改善箇所説明図

基準不適合箇所：

ISOFIX チャイルドシート固定ブラケット

図：左ハンドル車

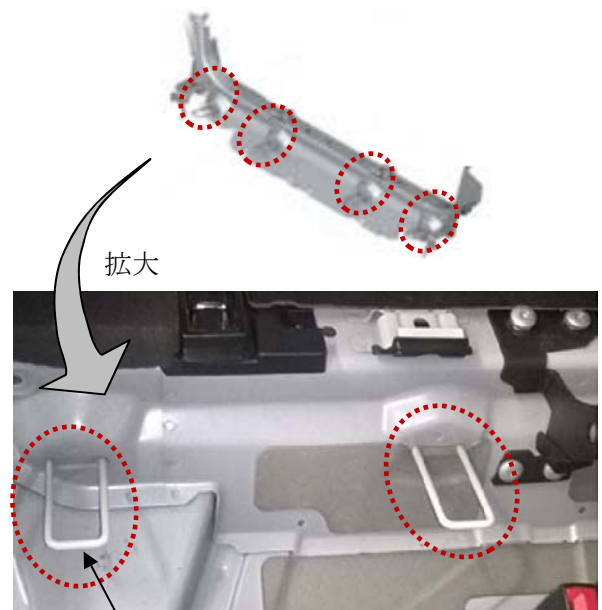
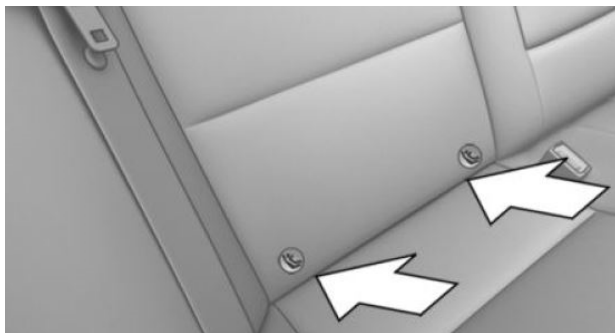
ISOFIXチャイルドシートを固定する車両側の固定ブラケットの耐久性が不足しているため、チャイルドシートを装着状態で走行した際の荷重が固定ブラケットに繰り返し加わると、金属疲労によって固定ブラケットに亀裂が入ることがある。そのため、そのままの状態で使用を続けると、固定ブラケットが破損し、チャイルドシートが固定できず、最悪の場合、チャイルドシートが外れるおそれがある。

全車両、固定ブラケットを点検し、破損しているものは、アッパートランククロスメンバーを対策品に交換する。また、破損のないものは、補強プレートを取り付ける。
